## 廁所 B 變更設計平剖面圖

變更設計對照表

## 變更設計申請

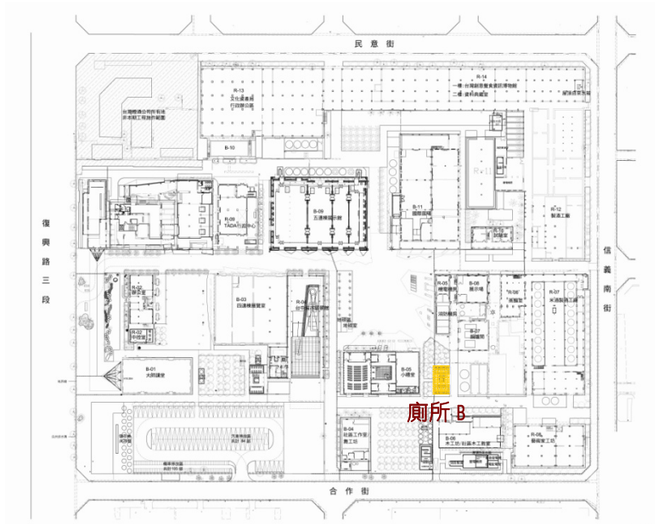
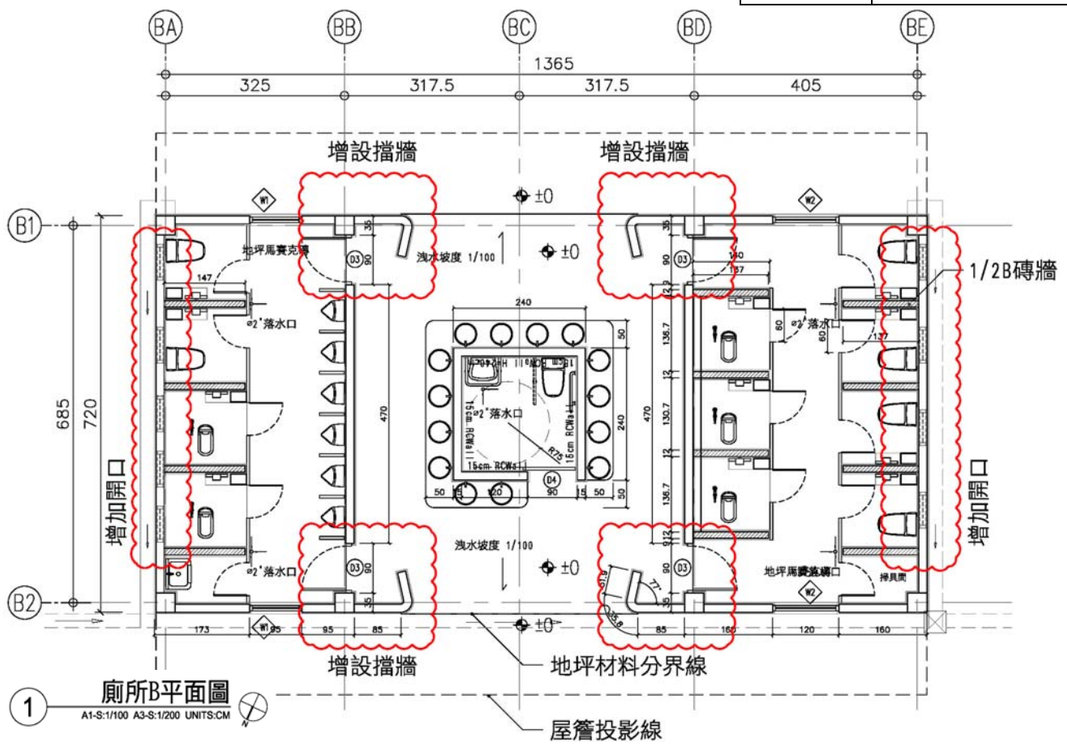
| 項　目 | 原核准項目 | 變更設計申請項目 | 備　註 |
|---|---|---|---|
| 廁所 B<br>平 面 | 男廁<br>大便器 6 個<br>小便器 6 個<br>女廁<br>大便器 11 個<br>室內牆面與地坪<br>爲馬賽克面磚 | 男廁<br>大便器 4 個<br>小便器 6 個<br>女廁<br>大便器 7 個<br>除男廁室內牆面仍<br>爲馬賽克面磚外<br>男廁地坪與女廁牆<br>面與地坪皆更爲<br>15x15cm 面磚 | |

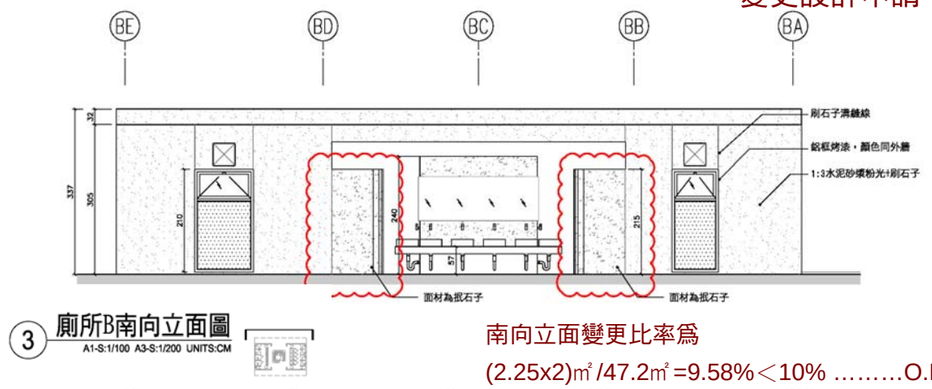
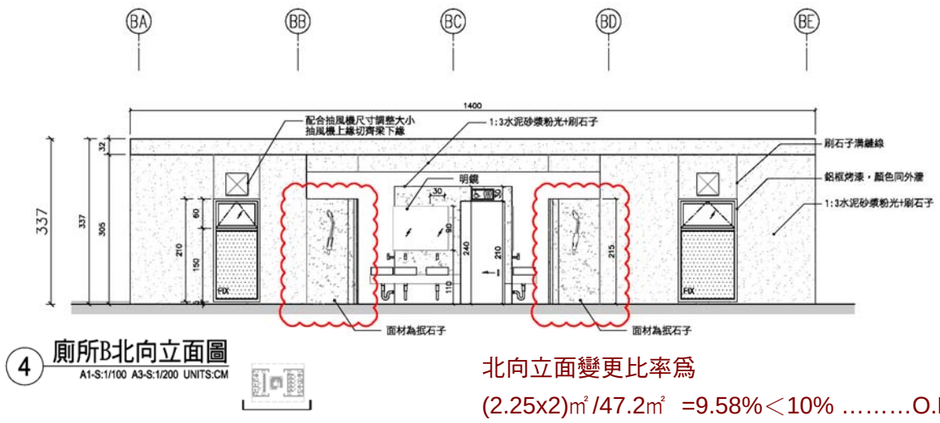
| 項　目 | 原核准項目 | 變更設計申請項目 | 備　註 |
|---|---|---|---|
| 南向立面 | 原男女廁<br>出入口相對 | 男女廁出入口擋牆 | |

南向立面變更比率爲
(2.25x2)㎡/47.2㎡=9.58%＜10% ……O.K.

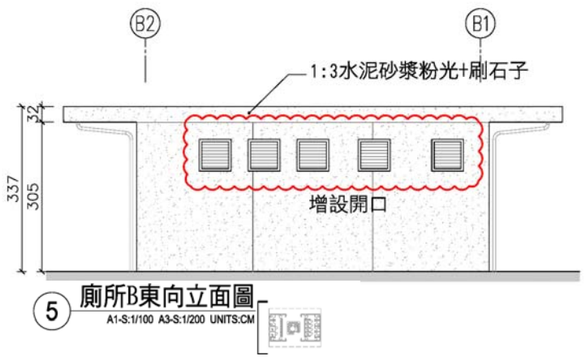
| 項　目 | 原核准項目 | 變更設計申請項目 | 備　註 |
|---|---|---|---|
| 北向立面 | 原男女廁<br>出入口相對 | 男女廁出入口擋牆<br>面材爲抿石子 | |

北向立面變更比率爲
(2.25x2)㎡/47.2㎡ =9.58%＜10% ……O.K.

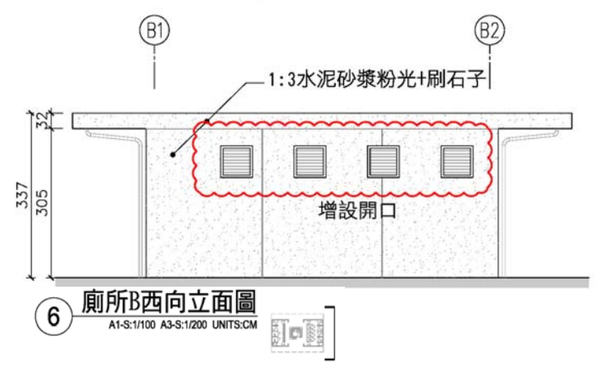
| 項　目 | 原核准項目 | 變更設計申請項目 | 備　註 |
|---|---|---|---|
| 東向立面 | 原未設開窗通風 | 增設鋁百葉開窗 5 處 | |
| 西向立面 | 原未設開窗通風 | 增設鋁百葉通風<br>開窗 4 處 | |

東向立面變更比率爲
(0.42x5)㎡/25.2㎡=8.3%＜10% ……O.K.

西向立面變更比率爲
(0.42x4)㎡/25.2㎡=6.6%＜10%……O.K.
